Por este medio damos respuesta a la nota DRCH-AC-193-03-2022 del 5 de abril de 2022, correspondiente al Estudio de Impacto Ambiental Categoría I, titulado RESIDENCIAL SANTA RITA, a desarrollarse en el corregimiento de Chiriquí, Distrito de David, Provincia de Chiriquí.

COORDENADAS DEL POZO RESIDENCIAL SANTA RITA		
ZONA 17P	N	E
1	929700.35	352850.16

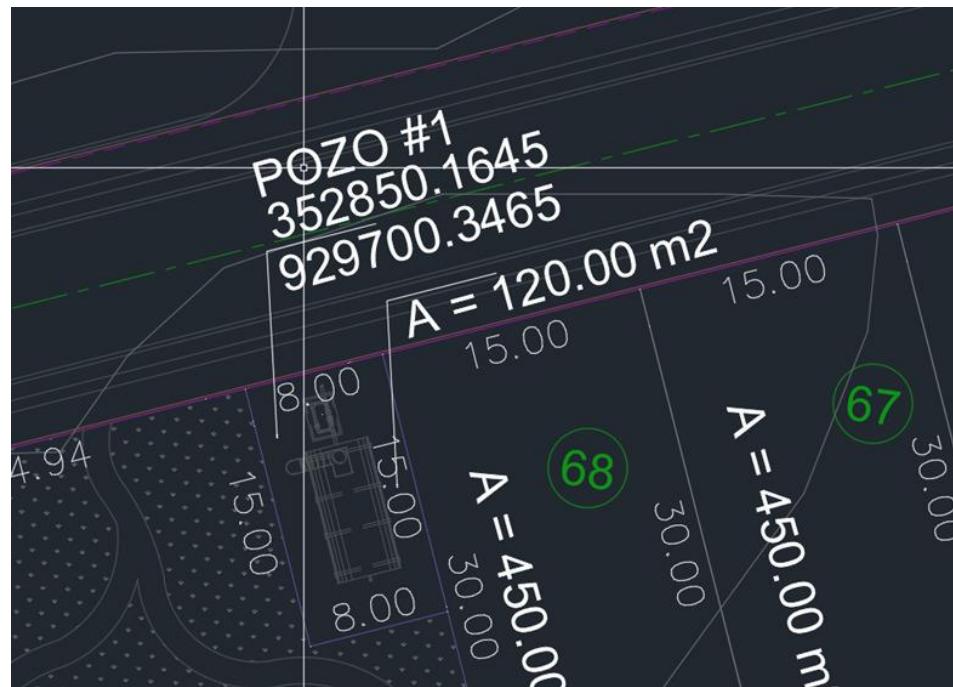
**a.-Aclarar y georreferenciar**, cuantos pozos se construirán y la ubicación a través de las coordenadas.

**R.3.** Se adjunta la georreferencia del pozo a construir para la dotación del agua potable de las viviendas, será un pozo.
